LOCAL: Caixins - Avenida Manuel Remigio — Nazaré**ASSUNTO:** “Junção de elementos Proc-497-22”**PROCESSO Nº:** 497/22**REQUERIMENTO Nº:** 2498/22**DELIBERAÇÃO:**

INFORMAÇÃO

Trata-se do pedido de informação prévia de um edifício misto, sito na Av. Manuel Remígio – Caixins, Nazaré.

Figura 2 - extrato do perfil AA', s/ escala.

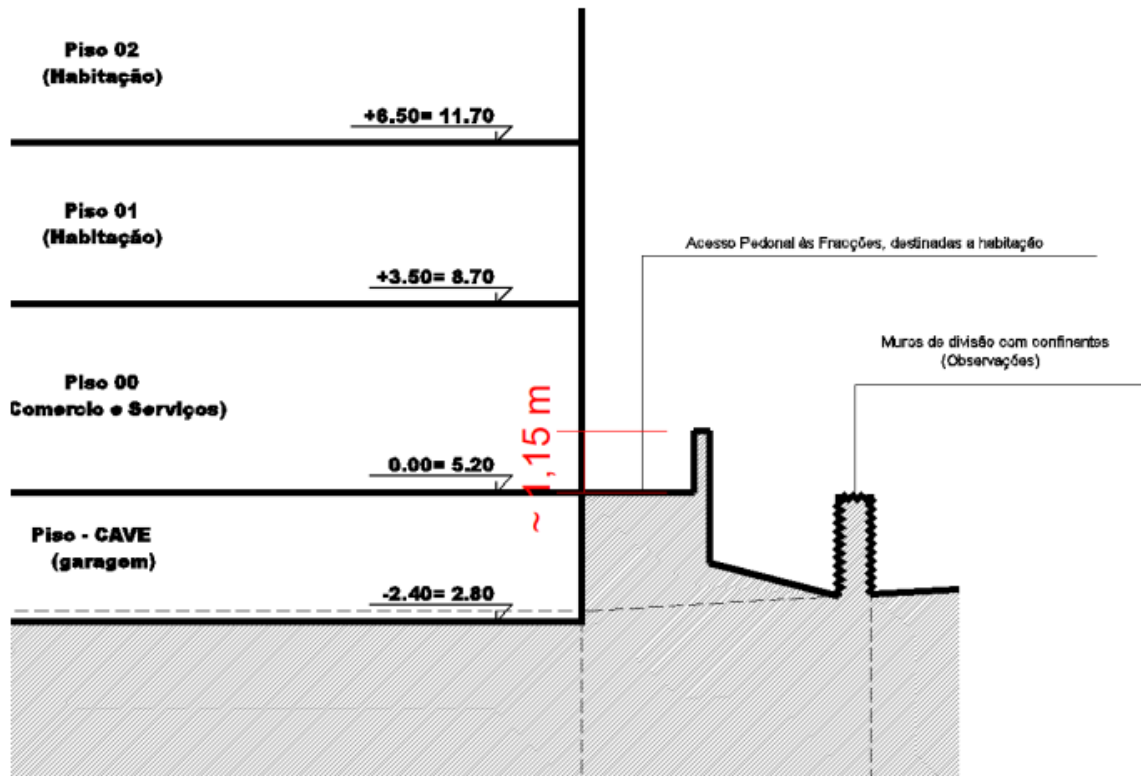
- b) No que respeita às vedações não confinantes com a via pública, verifica-se que altura da vedação excede 1 metro de elevação, a contar da altura do muro que se destina ao suporte de terras, violando o disposto na alínea b) do n.º 1 do art.º 24.º do RUEMN.

Imagem 3;

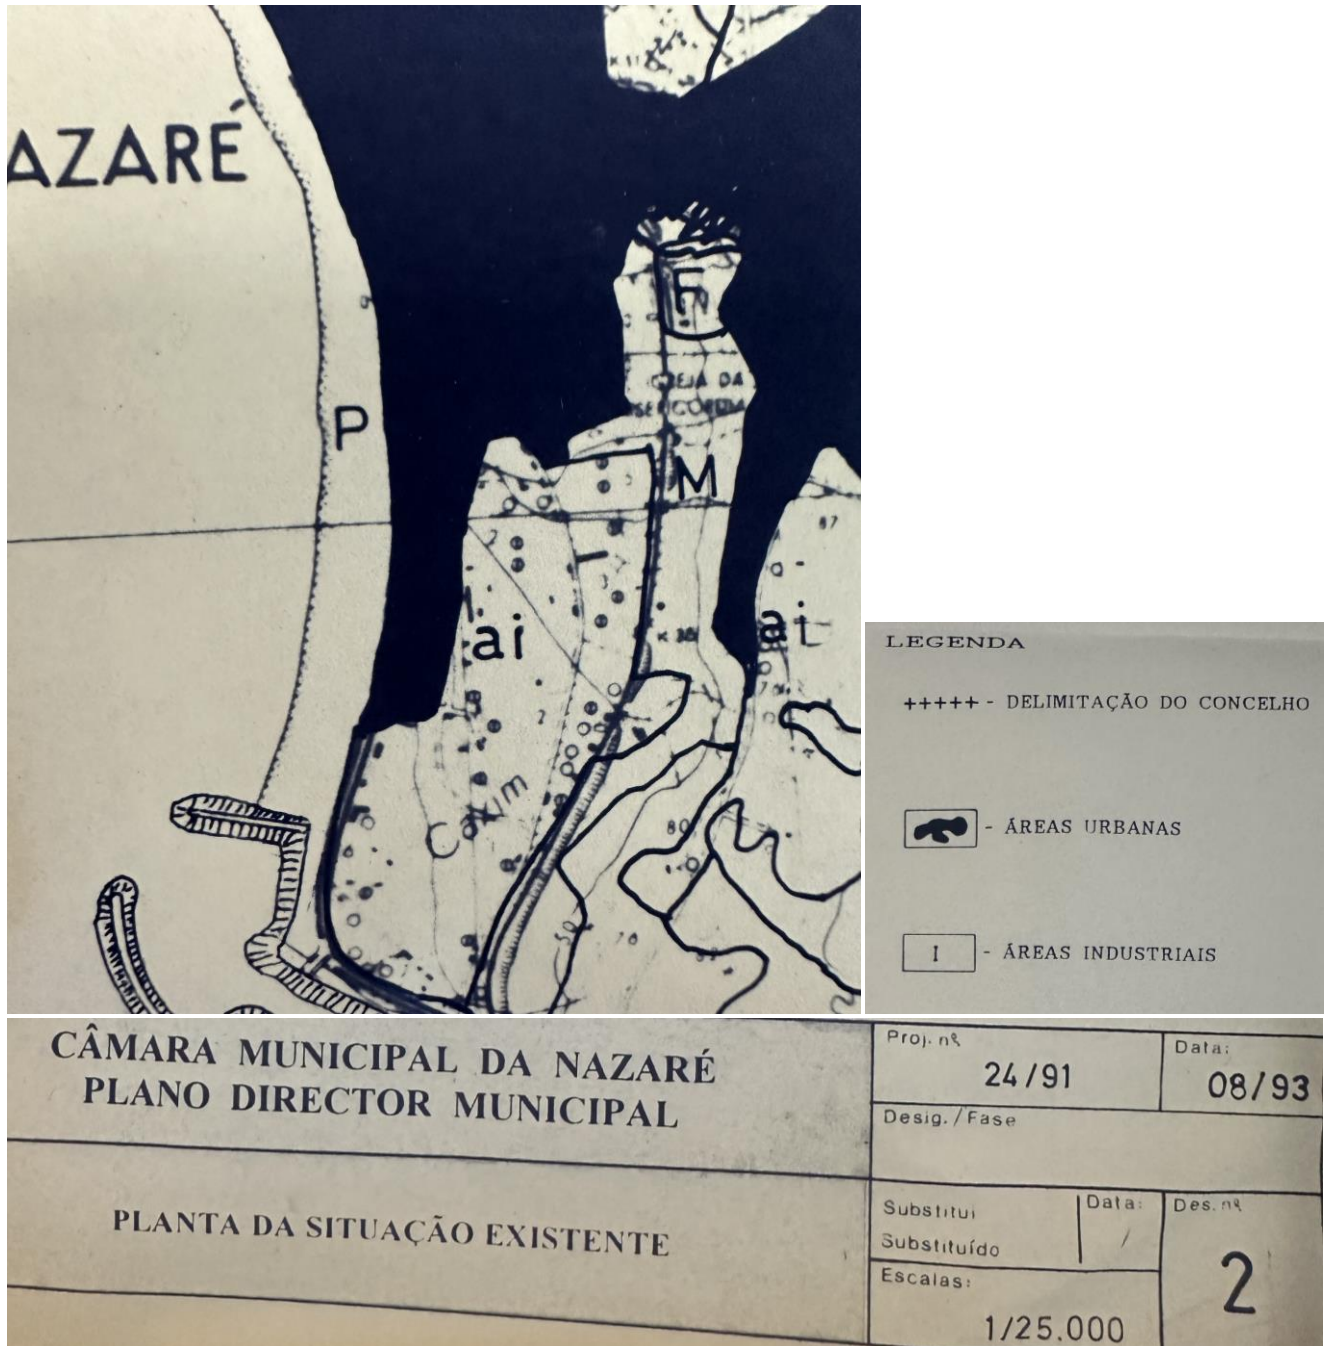
- Atendendo aos extratos representados, pode-se aferir que:
 - pela imagem 3, “Planta da Situação Existente (1992), o local do prédio em questão, em análise, não se encontra cartografado como inserindo-se em área urbana (mancha escura);

Imagem 5;

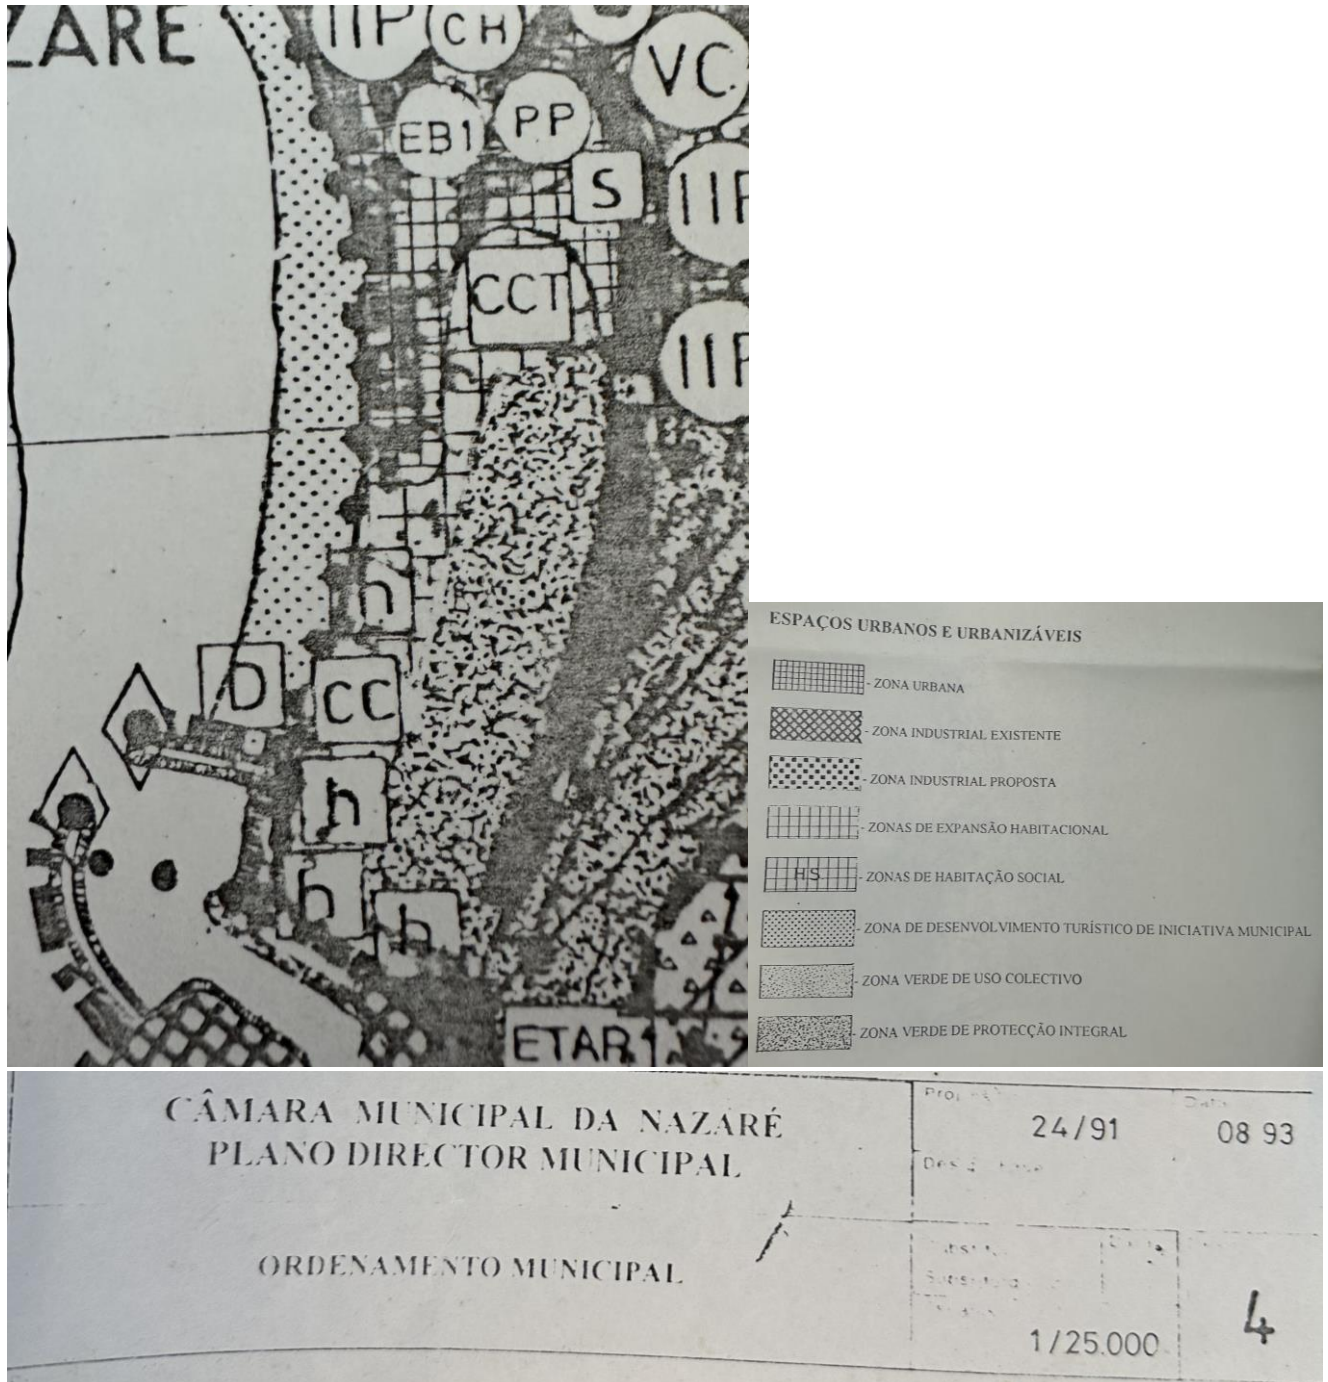
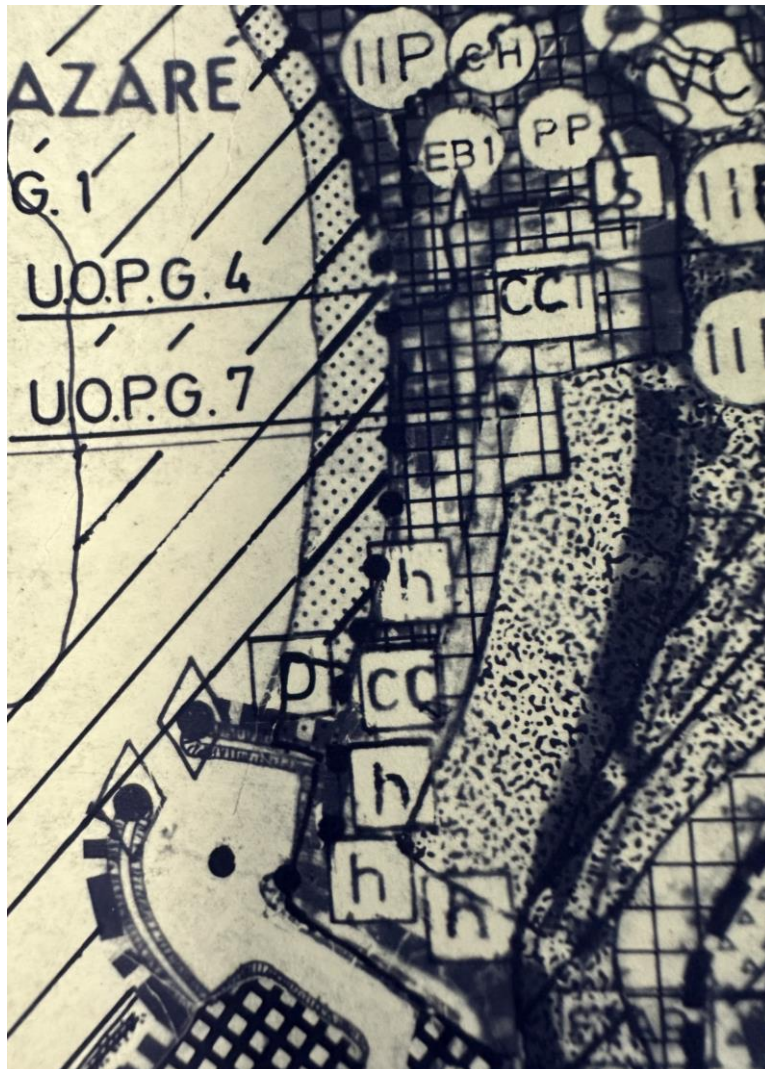
- Para o local em causa, não foi desenvolvido qualquer plano que defina os alinhamentos dos arruamentos, infraestruturas, entre outras informações.
- Confrontadas todos os elementos disponíveis que antecederam a publicação da carta de ordenamento em vigor, imagem 5, o local do prédio em questão, em análise, encontra-se em espaço urbanizável.
